羽田空港アクセス鉄道に係る技術検討委員会

第5回 委員会資料

令和5年2月22日

国土交通省 関東地方整備局 東京空港整備事務所

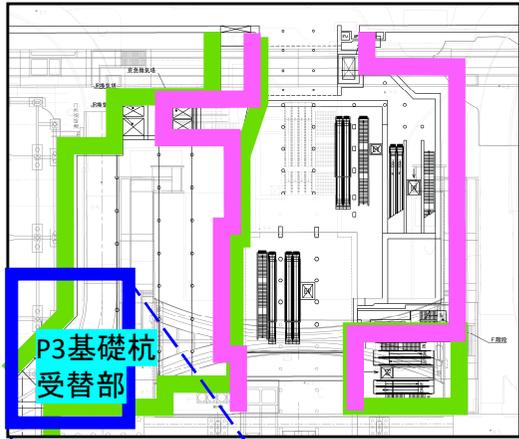
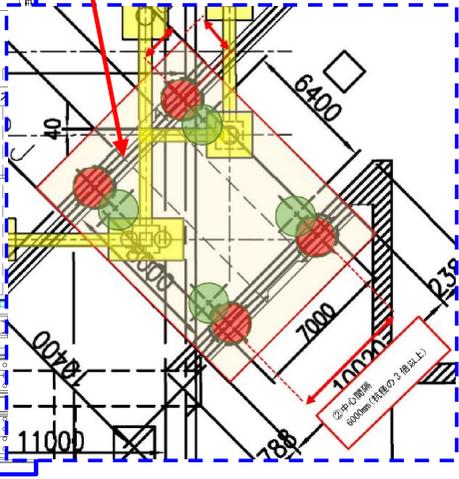
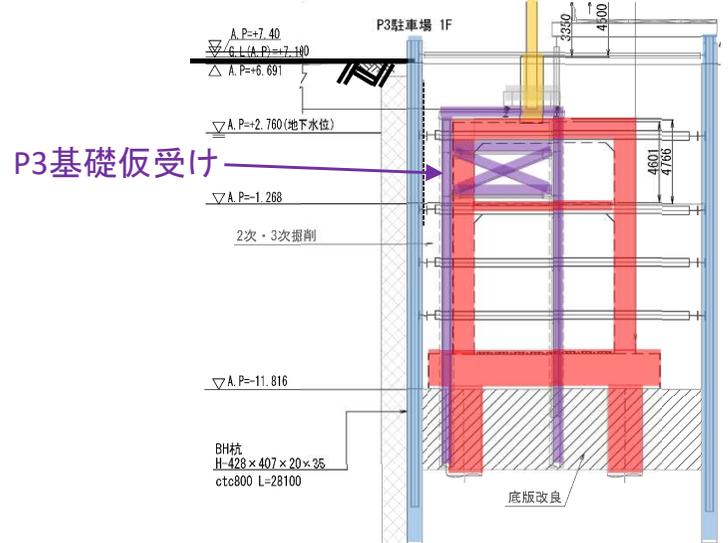
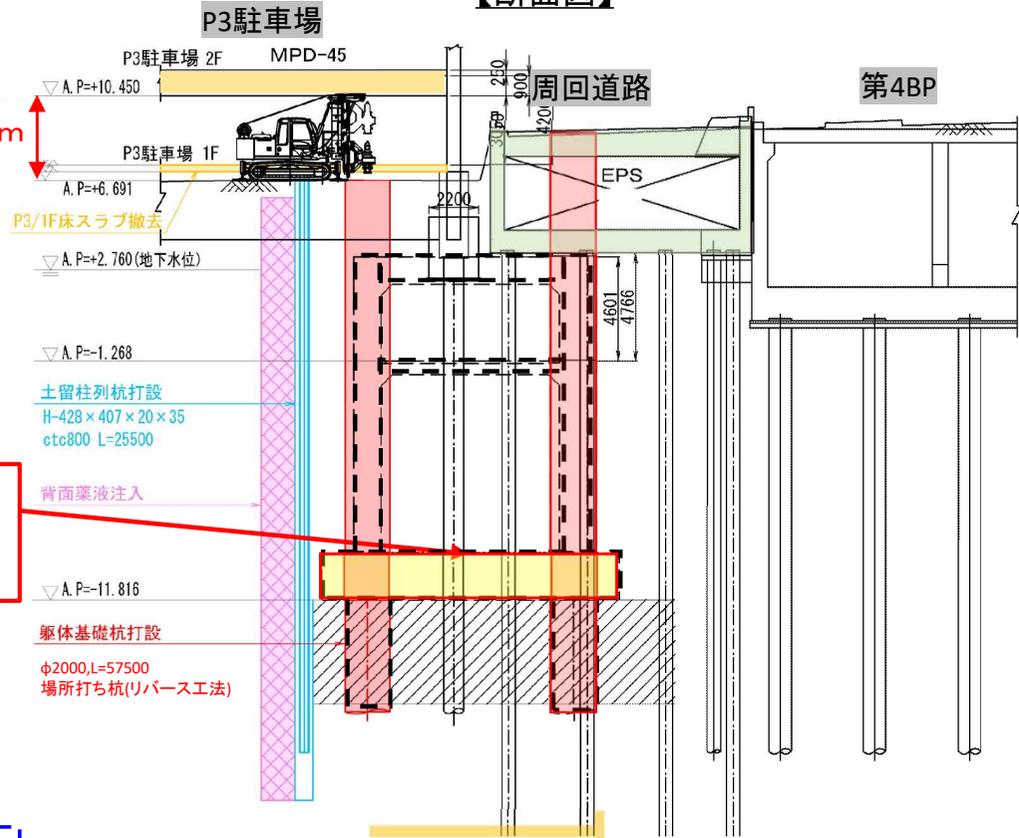
・P3駐車場基礎杭を仮受けして開削し、新設躯体で受替え

P3駐車場への影響を最小限とするため、駐車場1Fの空頭制限下(H=約3.0m)での施工とする。

P3駐車場の地中梁等を回避するため、新設躯体の底版を左右へ張り出し、新設基礎杭の位置を外側へ移動

構内道路の供用を維持するため、道路を切回しながら施工する。

【C-C断面】

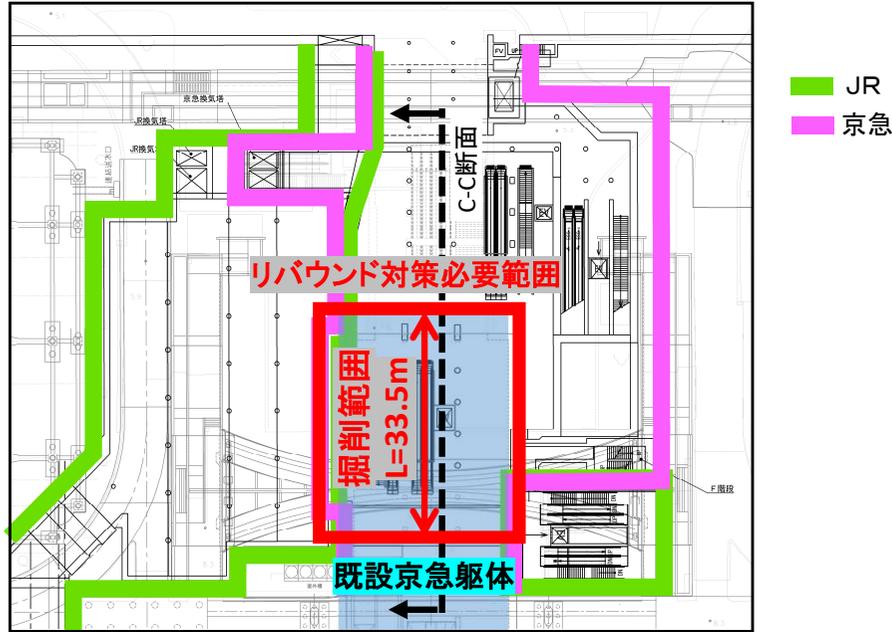
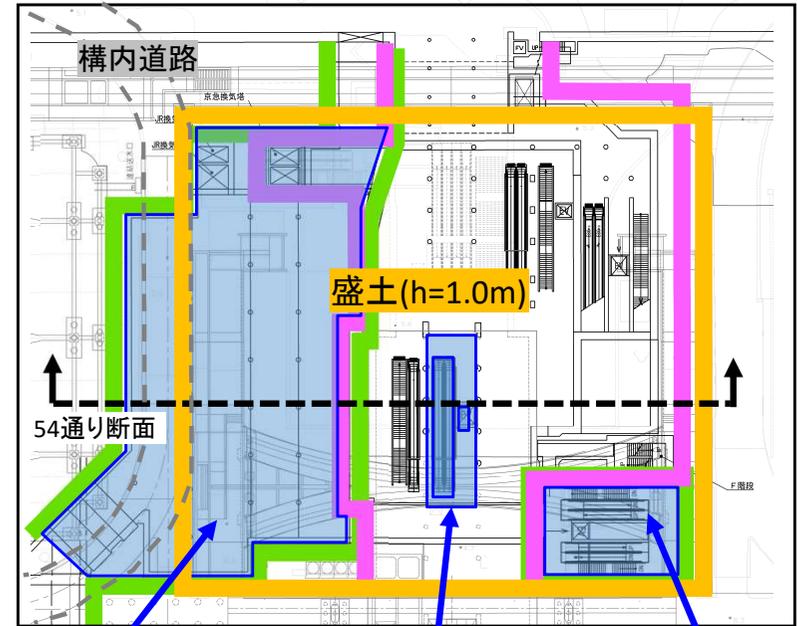
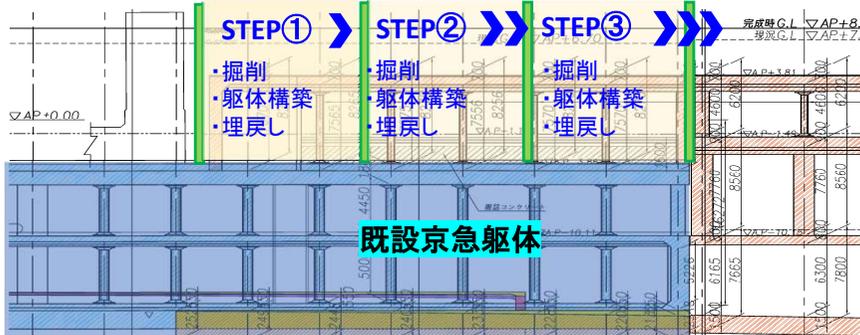
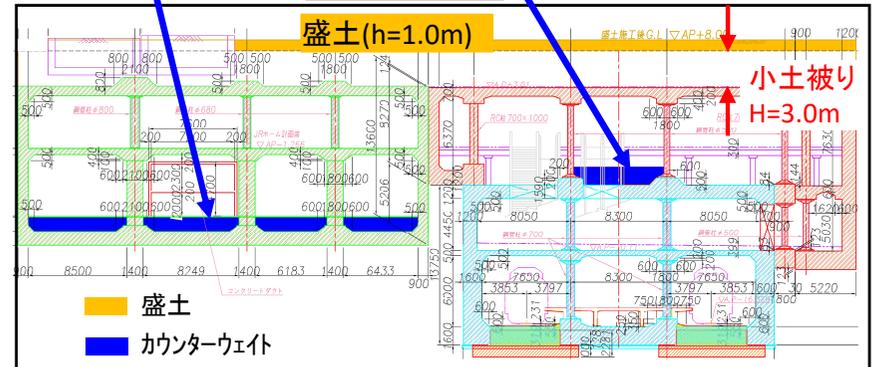
・営業線に対して安全な施工方法の検討が必要

【施工時】：営業線のリバウンド抑制

【完成時】：小土被りに対する安定性の確保

○対策方法の例:分割施工案

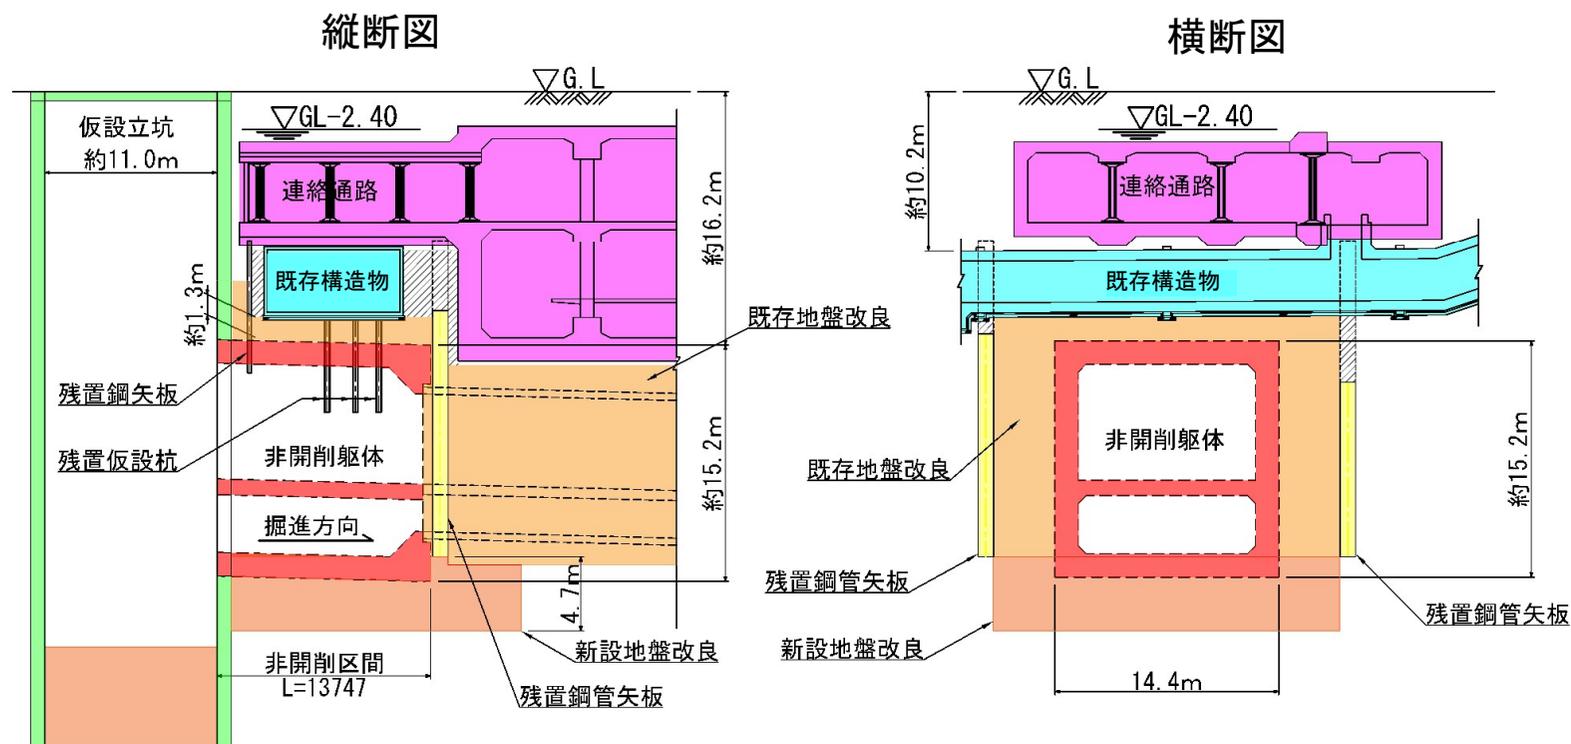
・近接する周辺構造物への影響を最小化する施工方法の検討が必要

- ・直上に近接する既存構造物への施工影響(離隔 約1.3m)
- ・施工精度、品質の確保
- ・狭隘な仮設ヤードにおける土留め壁内での施工方法(土留め支保工の盛替え等)

(1) ターミナル北連絡橋

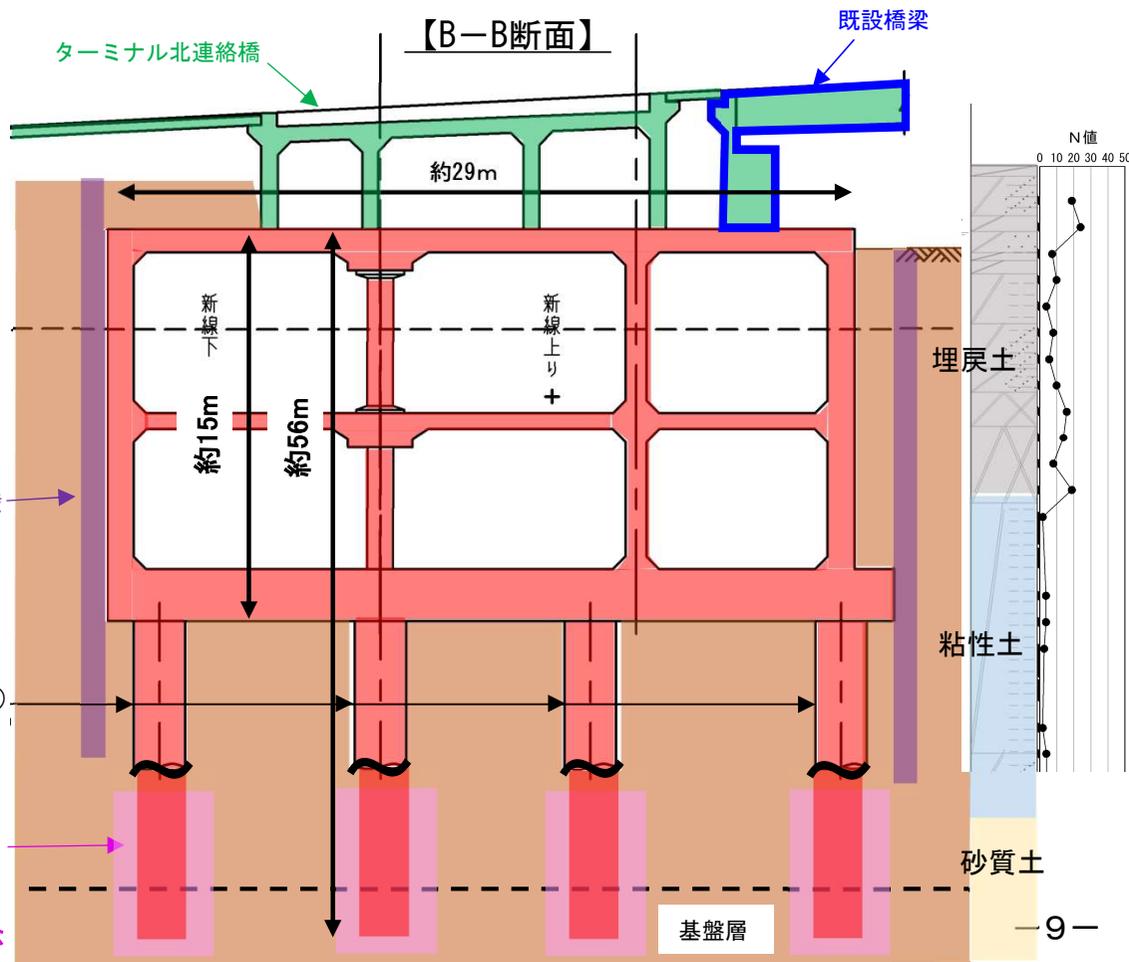
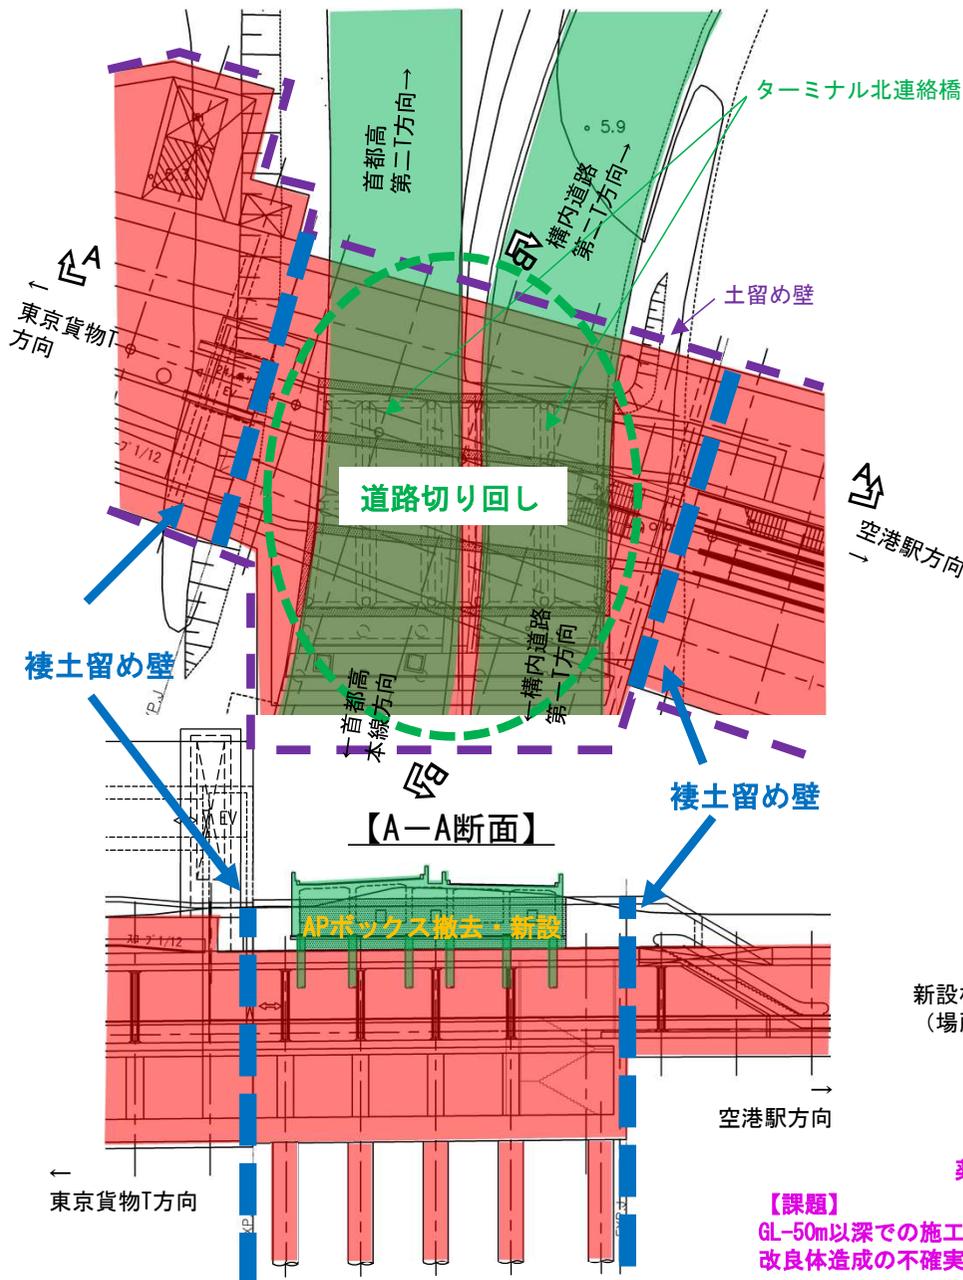
・首都高及び構内道路の供用を維持できる施工方法の検討が必要。

・現況道路(首都高・構内道路)への影響を考慮した施工計画が必要。
⇒既設橋台を利用した施工計画

・難工事で隣接工区よりも工期がかかることが想定されるため、
襍土留めで閉合し先行施工する計画

・将来の圧密沈下により、道路面の不陸を発生させないように、
杭基礎+ボックスとする計画

・圧密沈下解析を行い、必要に応じて基礎杭のネガティブフリクション
を考慮した設計を検討

【課題】
GL-50m以深での施工では、
改良体造成の不確実性が懸念

(2) モノレール交差部

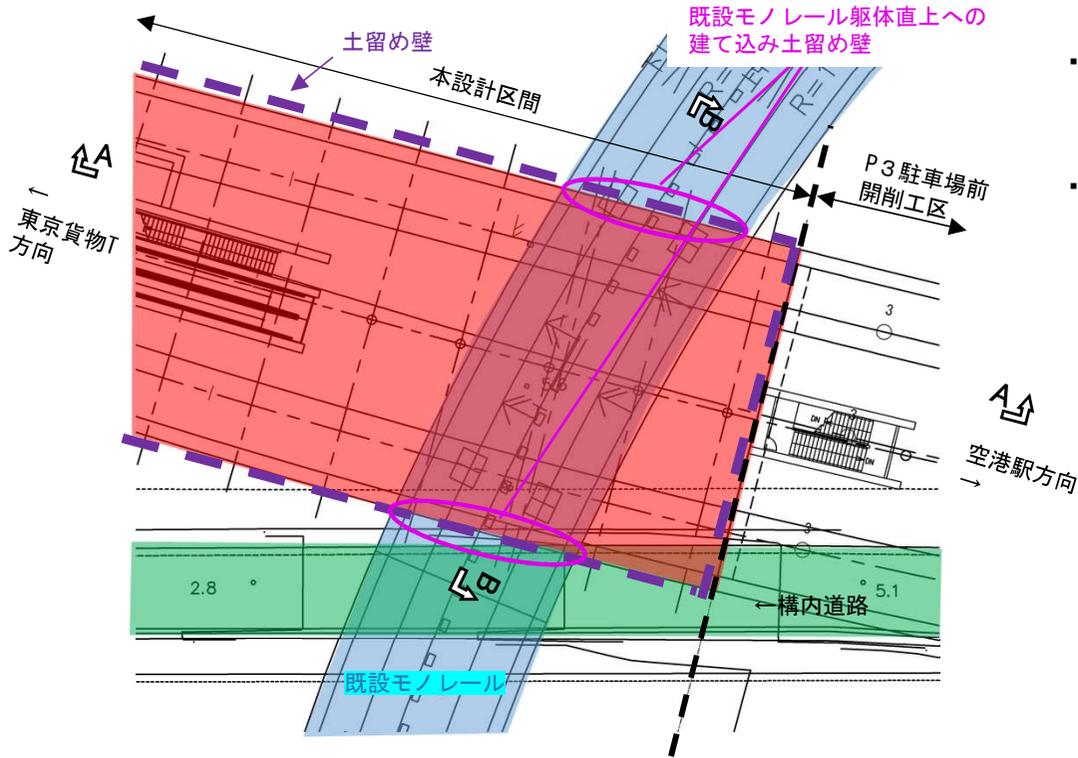
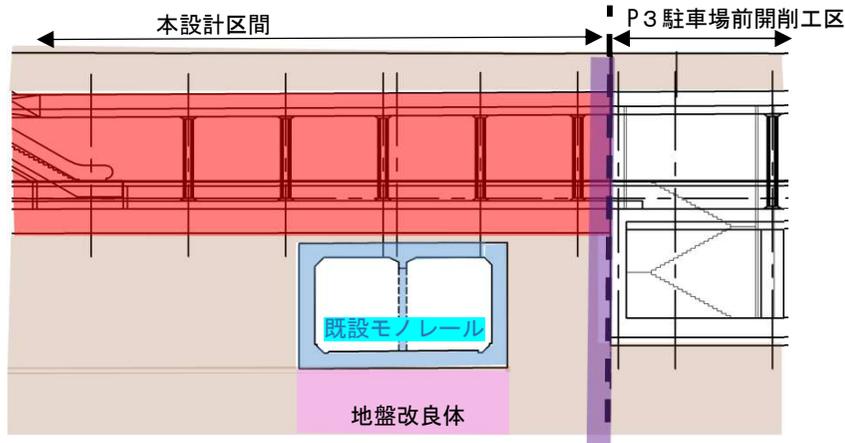
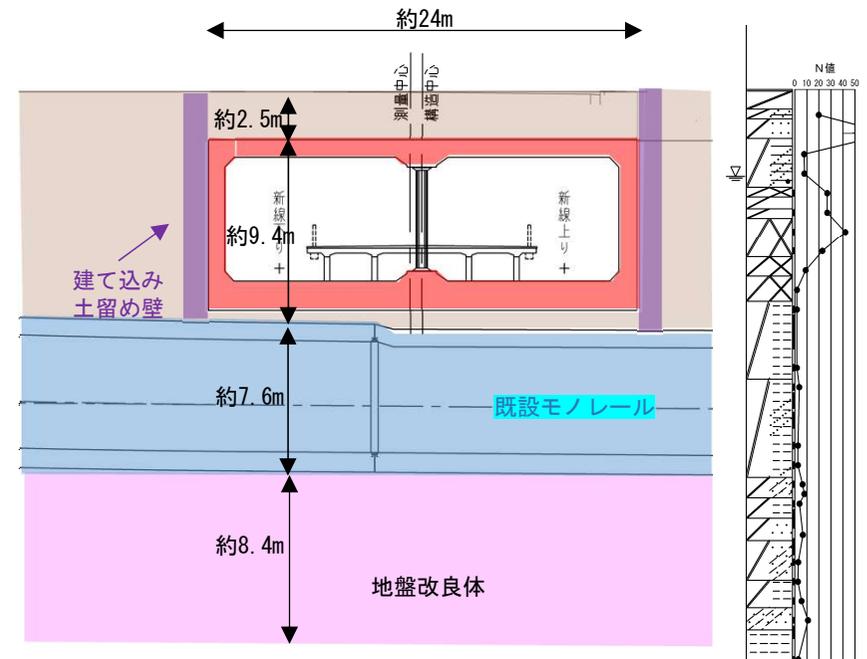
・営業線に対して安全な構造計画・施工方法の検討が必要

- ・既設モノレール上の上載土の除去に伴う地盤のリバウンドに対して、既設モノレール躯体の安全性を確保する必要がある。
- ・完成時, 施工時の浮き上がり照査を行い、営業線躯体の安全性を確認する必要がある。

(3) RX開削部

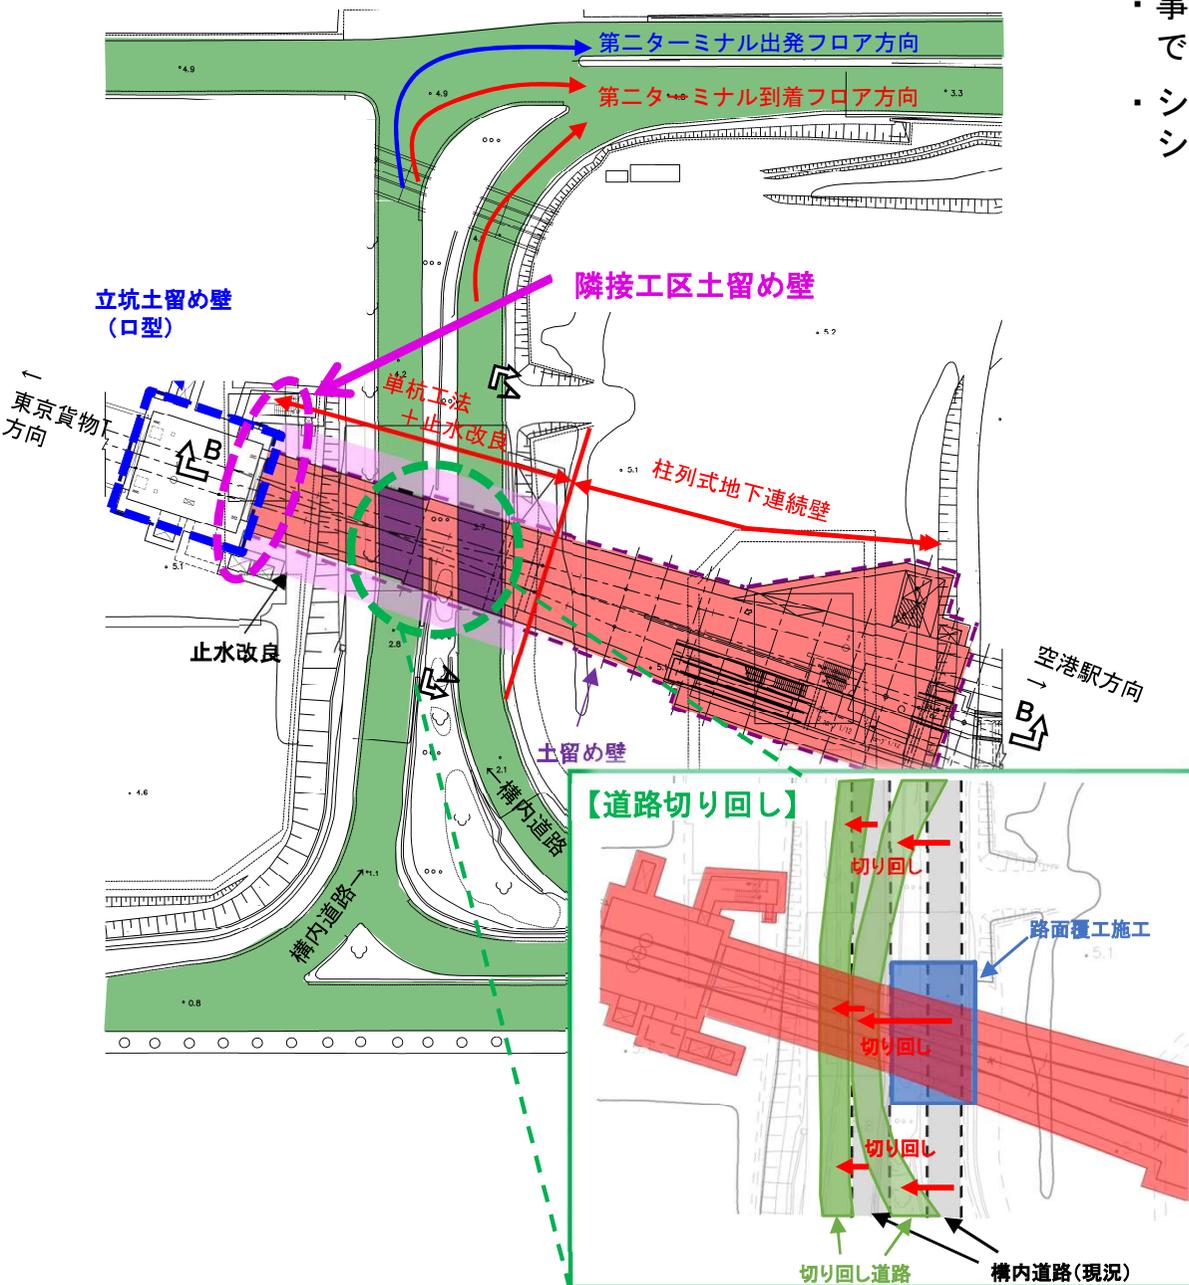
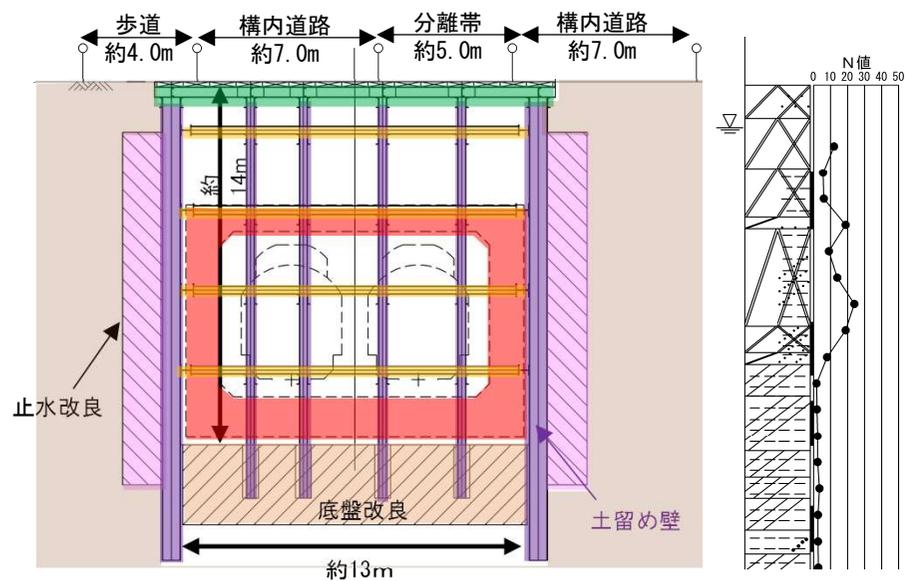
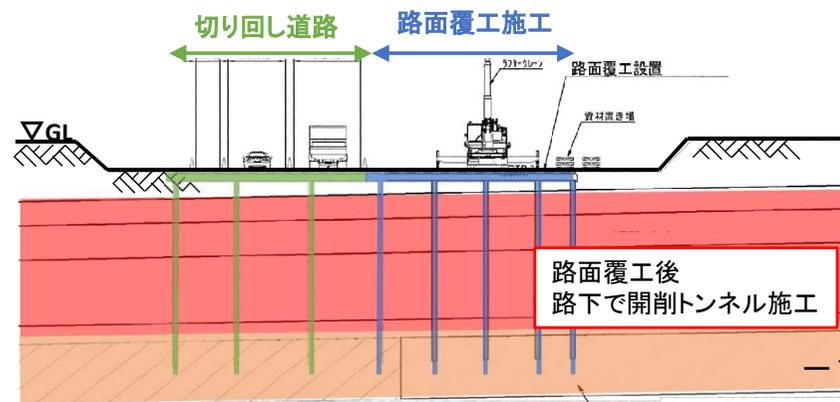
- ・構内道路の供用を維持できる施工方法の検討が必要
- ・隣接工区の土留め壁(発進立坑部)との取り合いに留意が必要

- ・事業工程上シールドマシンを先行して発進させる必要のある計画であることから、立坑部土留めを口型で閉合する計画が必要。
- ・シールド発進立坑の土留め壁との取り合いに留意し、シールド工事との工程を調整する必要がある。
